COMMISSIONE CONSILIARE ASSETTO DEL TERRITORIO

SEDUTA DEL: 02/05/2019

1. Approvazione verbali sedute precedenti;
2. **Variante di adeguamento al RUE 2019 - prima parte cartografica**
3. Varie ed eventuali

Punto 2 dell'ordine del giorno: Variante di adeguamento al RUE 2019 - prima parte cartografica

Variante n. 027.01

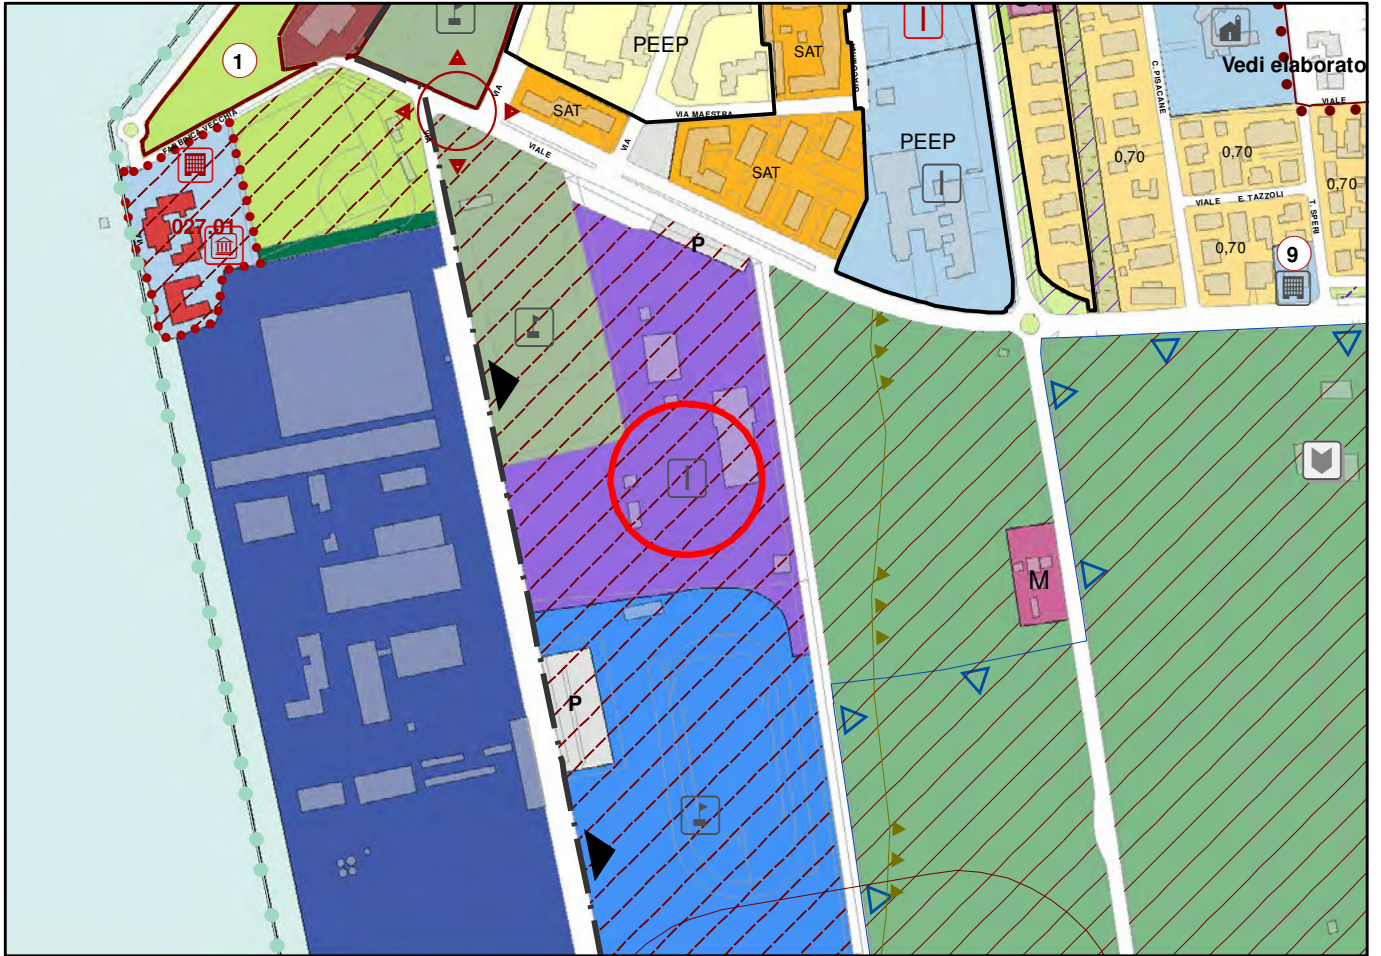
Scheda 27.01 Marina di Ravenna, modifica della classificazione di zona da "Attrezzature private sovracomunali" ad "Attrezzature pubbliche sovracomunali" e aggiunta dell'obbiettivo di località n.12 nella tavola 27, questo per avere una maggiore flessibilità degli usi consentiti e per la possibilità di reperire spazi per il parcheggi a servizio del turismo balneare.

Pettinato: Sia per le schede di Piangipane che di Marina di Ravenna, queste due aree andranno a bando pubblico?

Del Conte: Per quanto riguarda l'area di Marina essendo un'area di proprietà comunale , qualora si rendesse necessario la realizzazione di un parcheggio (richiesta del servizio strade), verrà realizzato a cura dell'amministrazione. Per quanto riguarda l'area di Piangipane (richiesta del servizio patrimonio) ad oggi ci occupiamo solo delle destinazione, d'uso in modo che sia più flessibilità per l'utilizzo del fabbricato.

Variante n. 030.02

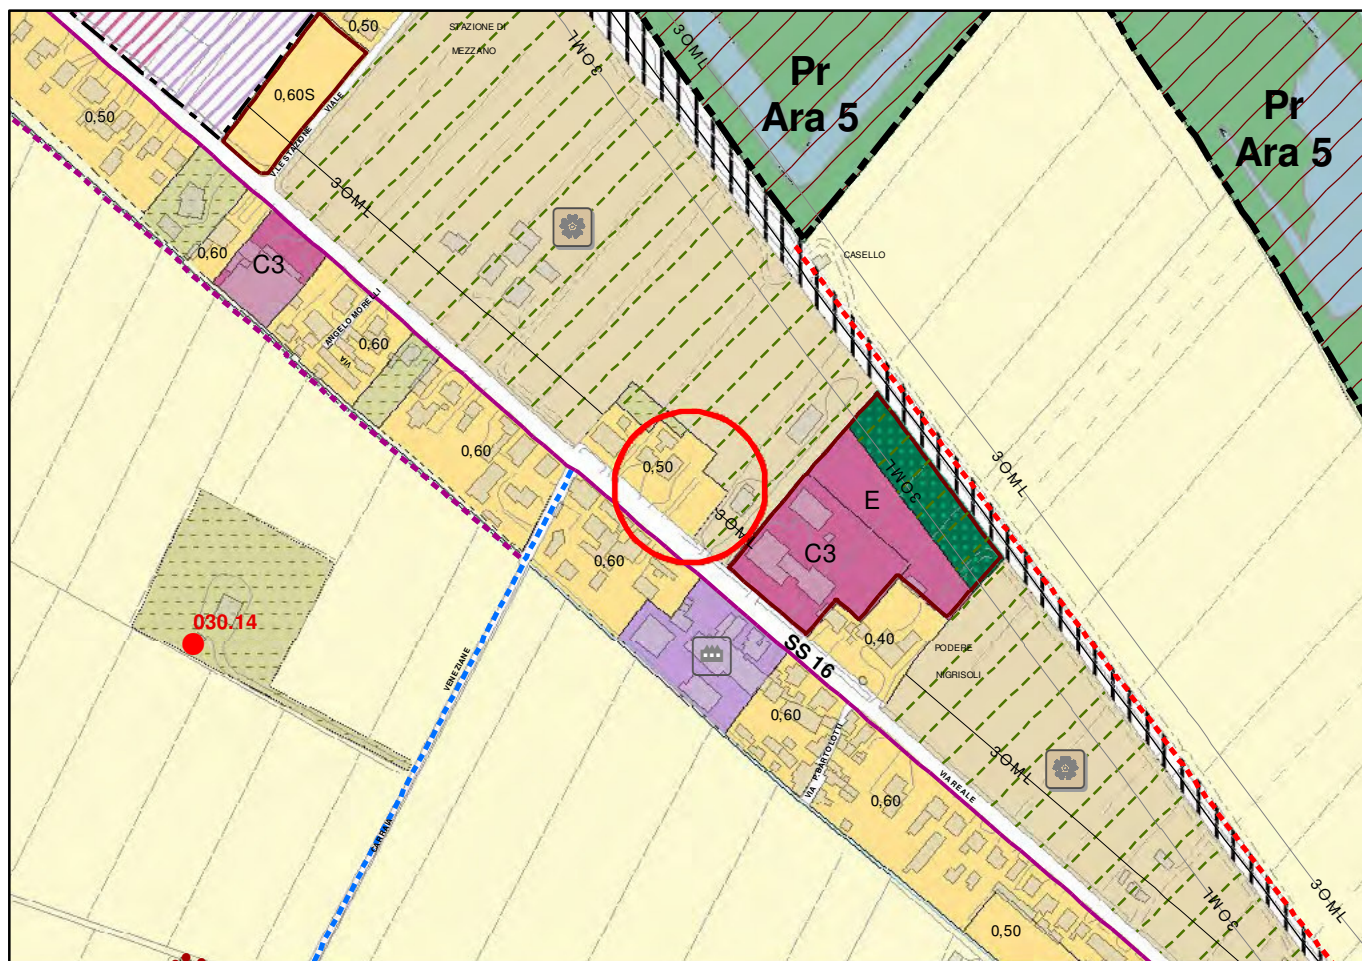
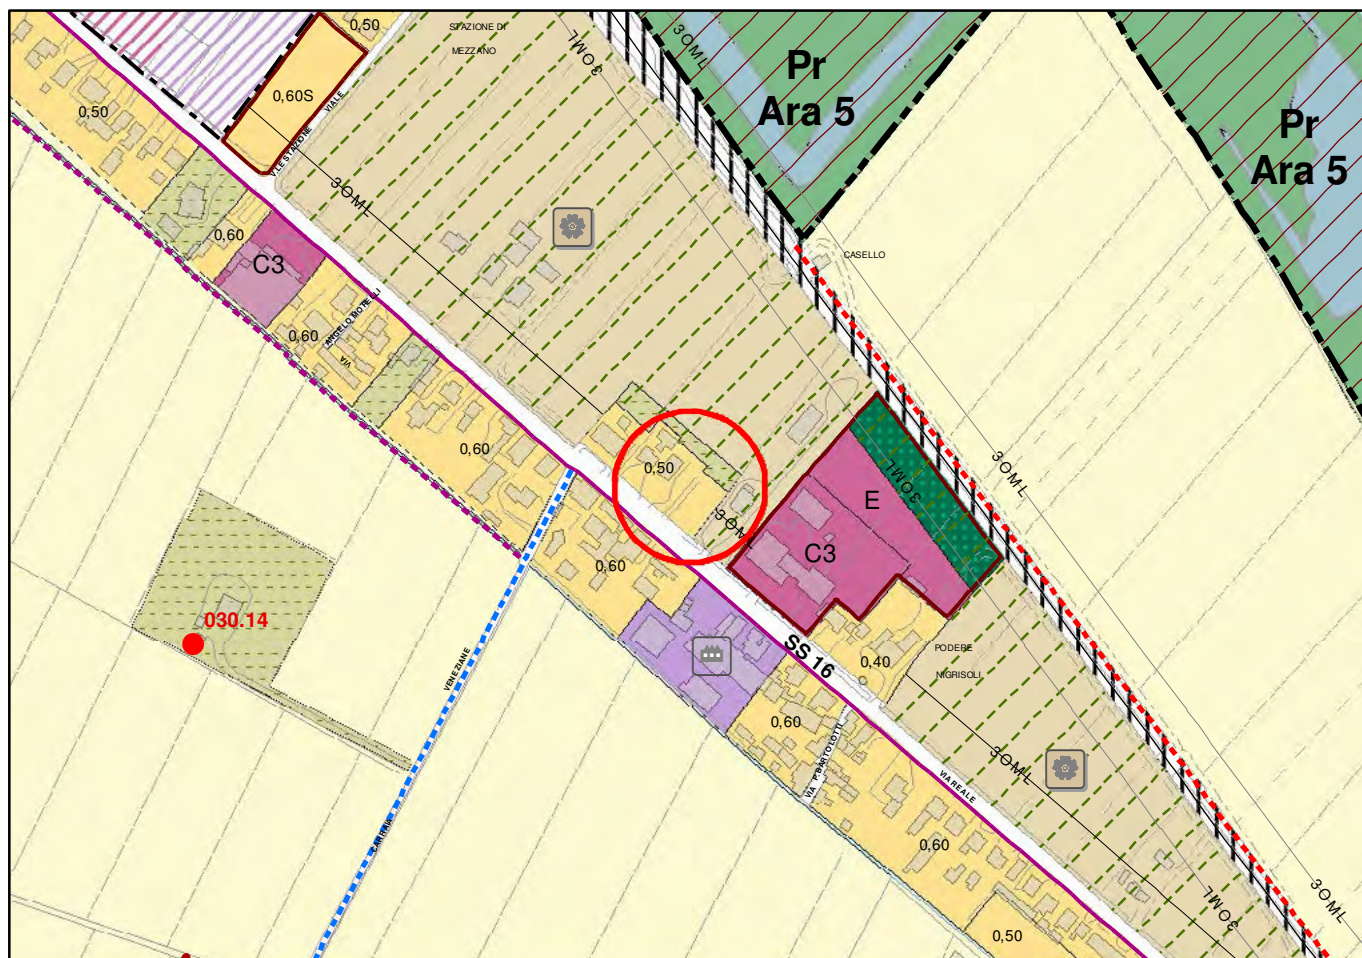
Scheda 30.02 Mezzano, adeguamento al reale stato di fatto con conseguente riduzione del tessuto consolidato modificando la zona da "Città consolidata, Prevalentemente residenziale" e "Zona agricola periurbana" a "Verde privato".

Variante n. 033.01

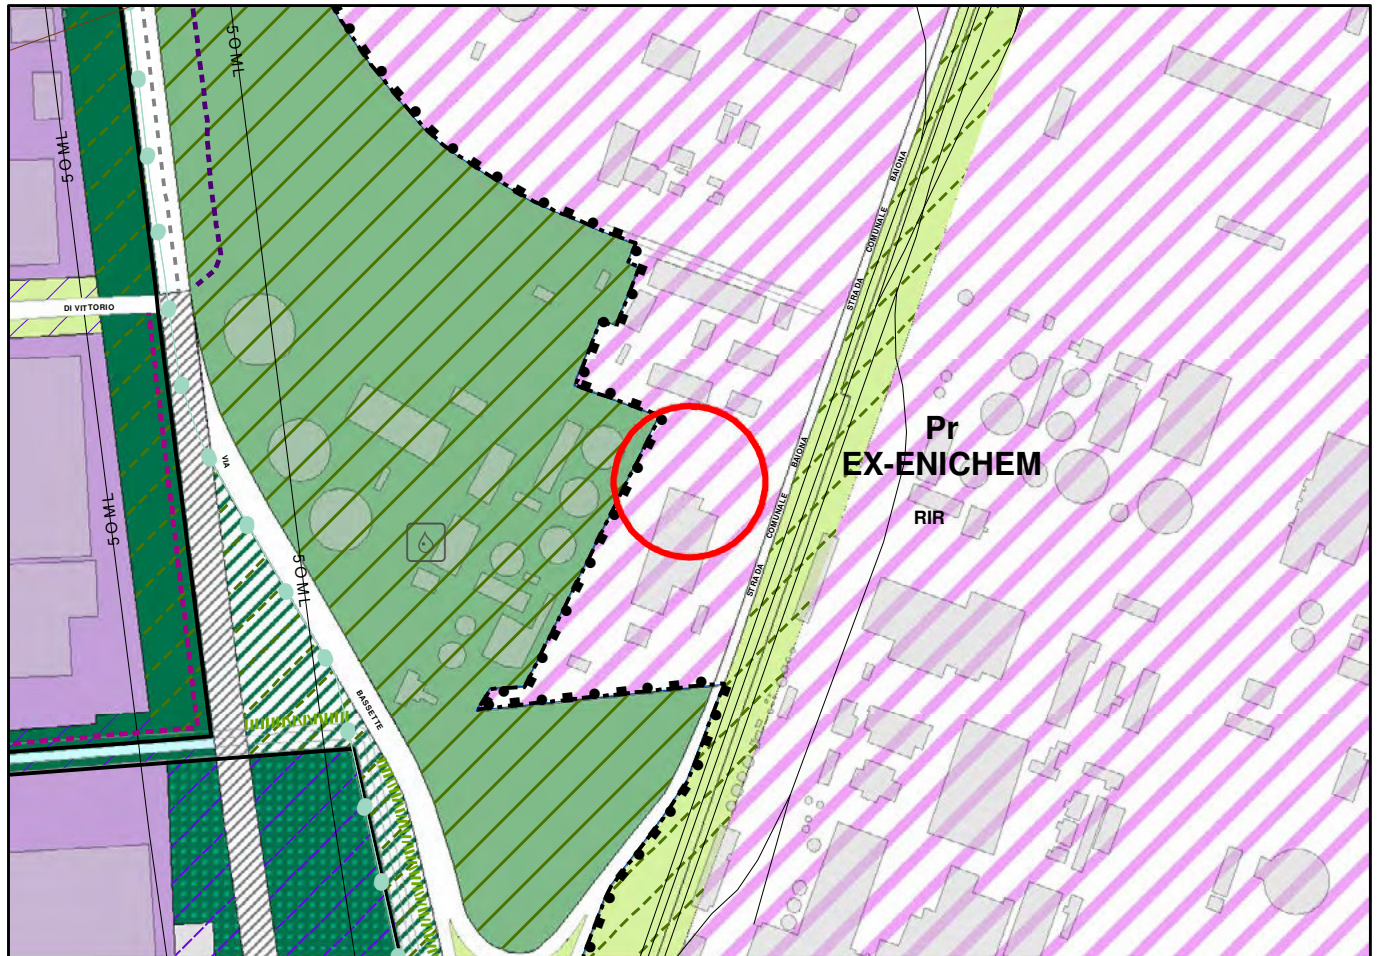
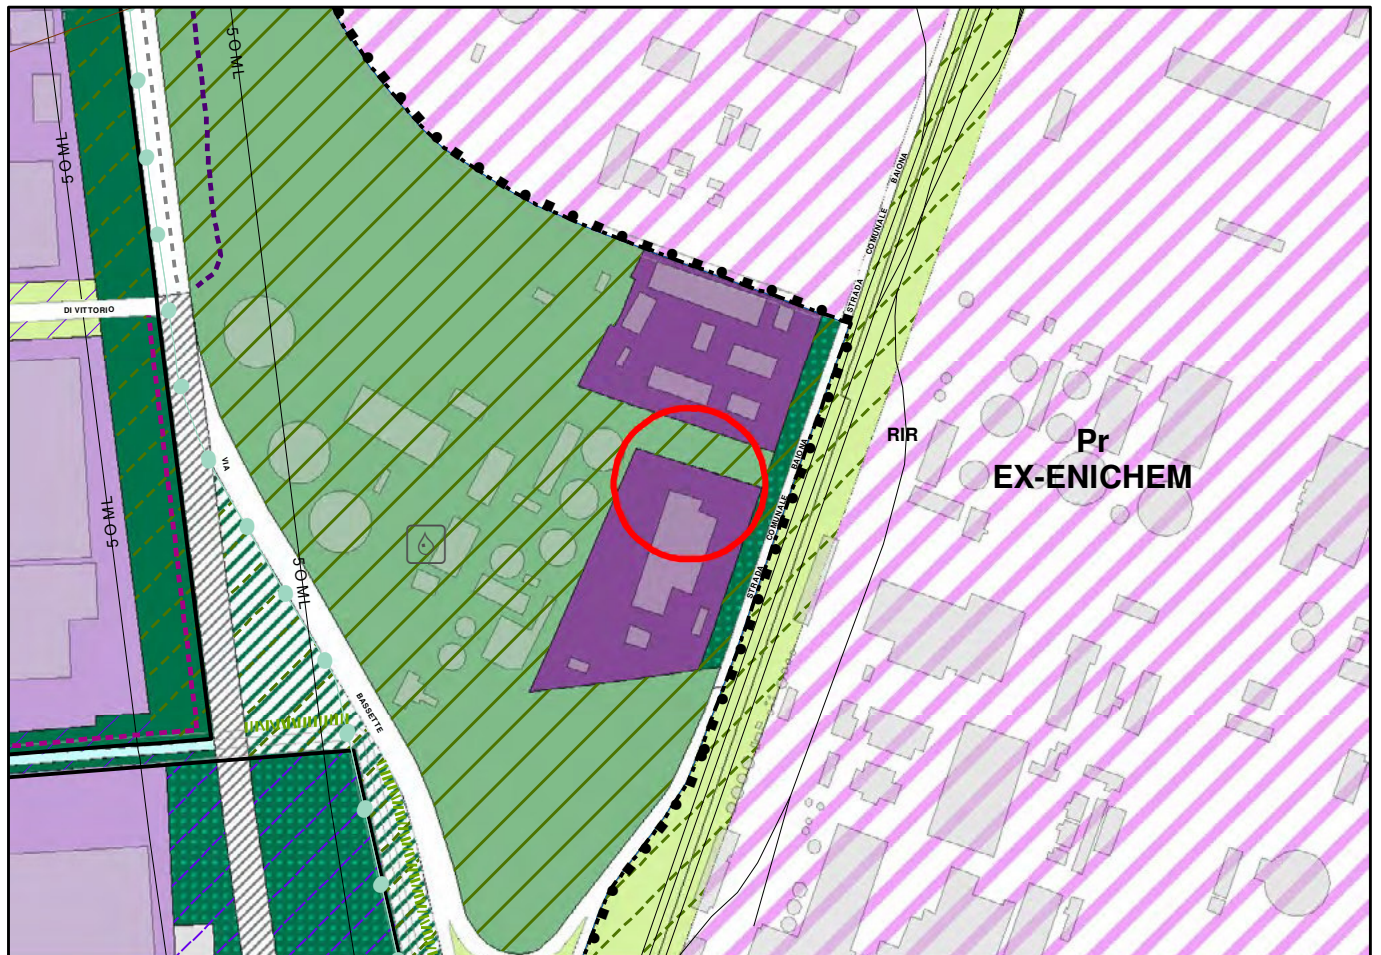
Scheda 33.01 zona portuale, modifica del Perimetro e delle Zone del PUA ex Enichem, che erano ricomprese nel comparto, cambiano la zona da "Area di ristrutturazione per attività industriali e produttive portuali" a "SP1 ad Aree consolidate per attività produttive portuali", "SN1 - Boschi e pinete" con simbologia "Acquedotto" e "Verde di mitigazione e di filtro privato".

Variante n. 038.01

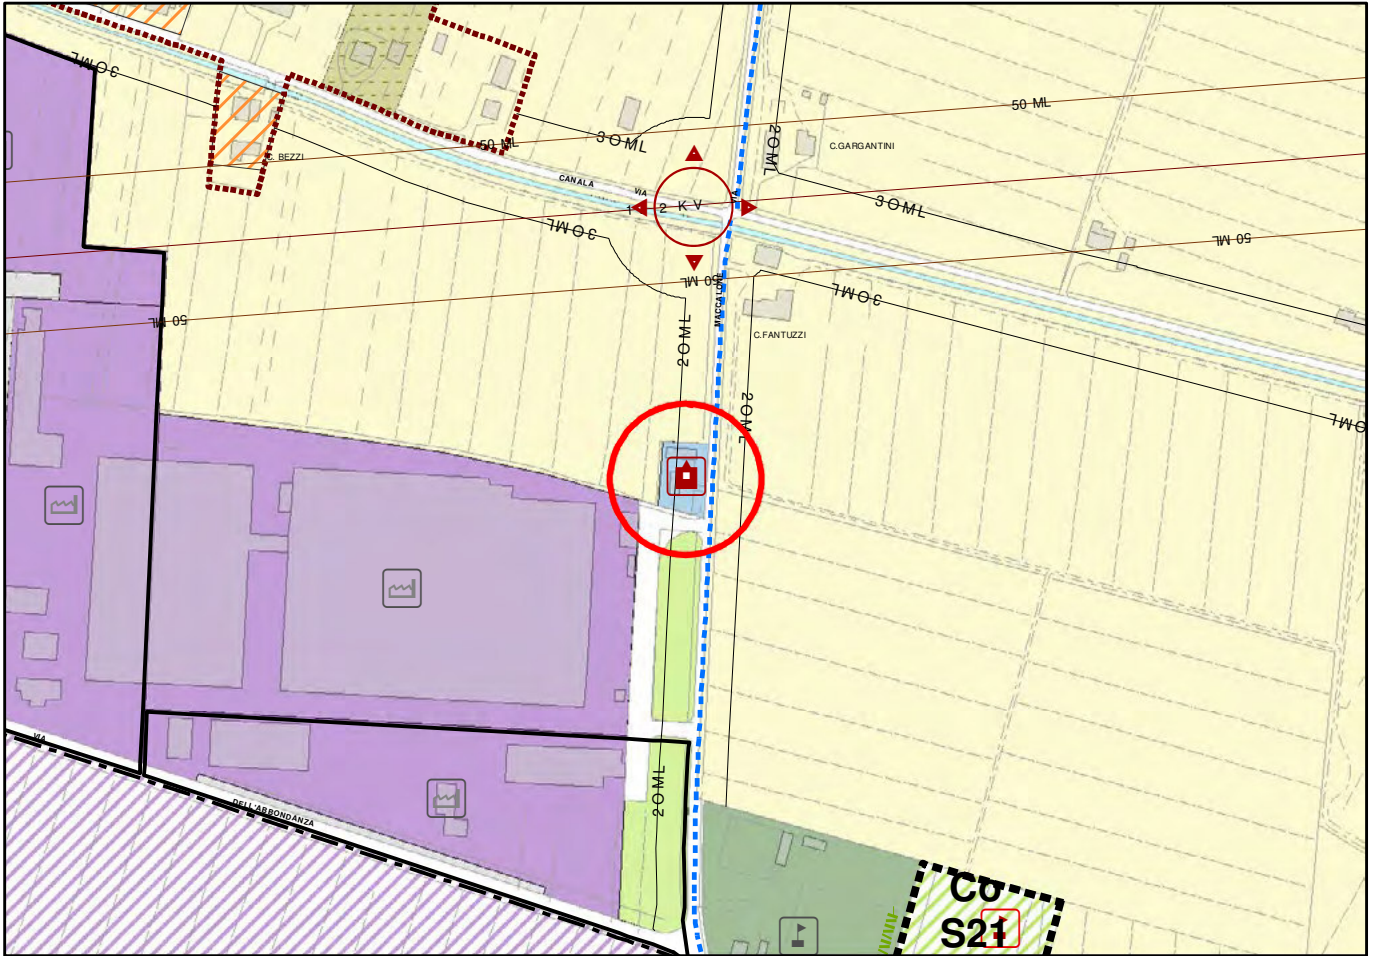
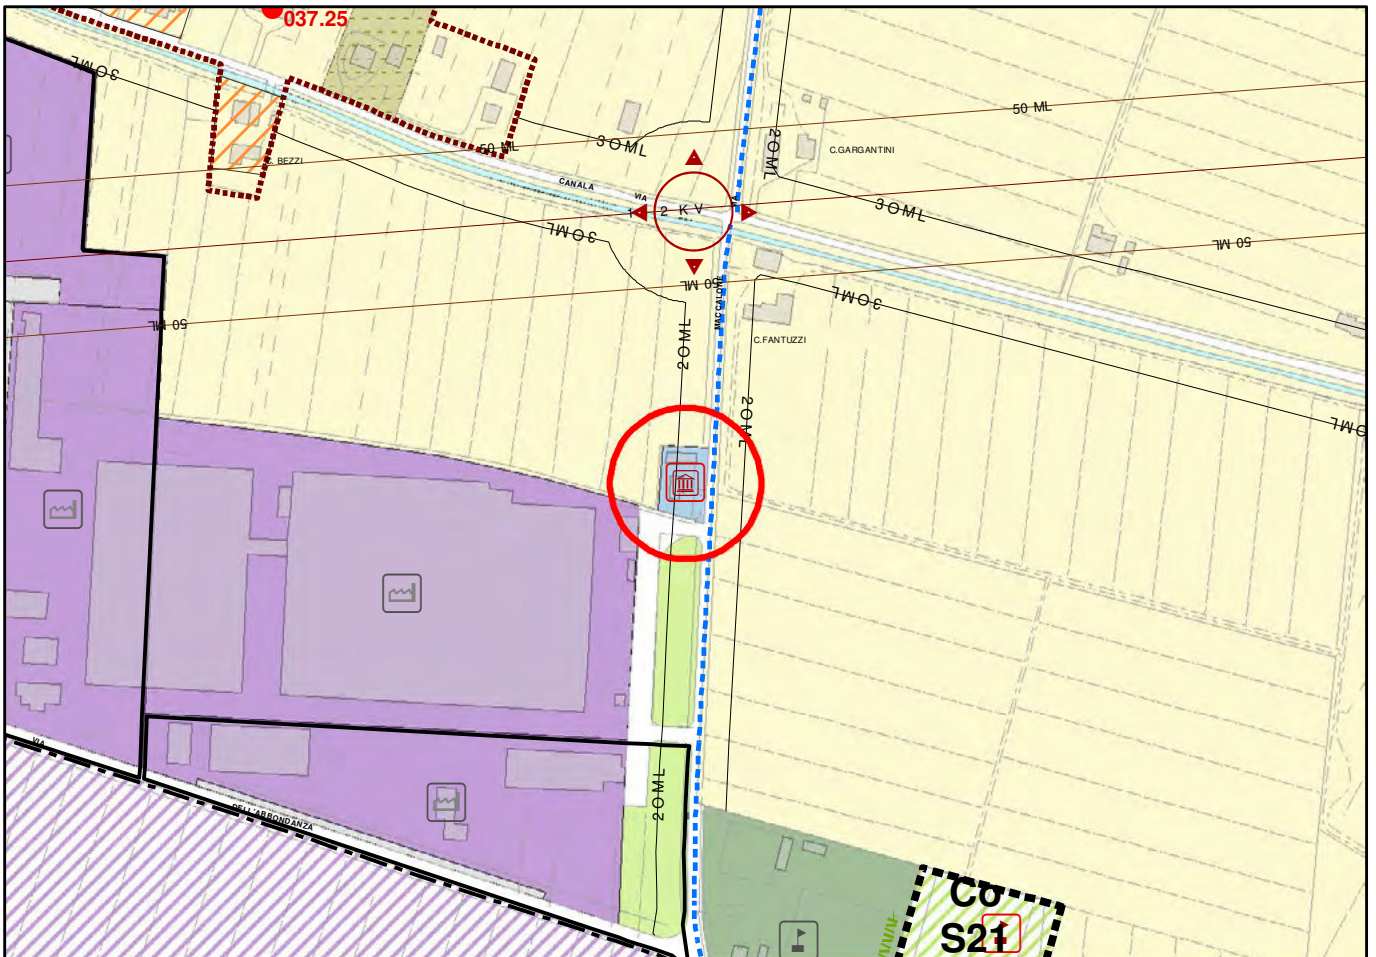
Scheda 38.01 Piangipane, modifica della classificazione da "Edilizia sociale di progetto" a "Servizi culturali, ricreativi, congressuali, per lo spettacolo, associativi e politici di progetto", al fine di rendere più flessibile la destinazione d'uso dell'immobile e quindi favorirne il suo utilizzo.
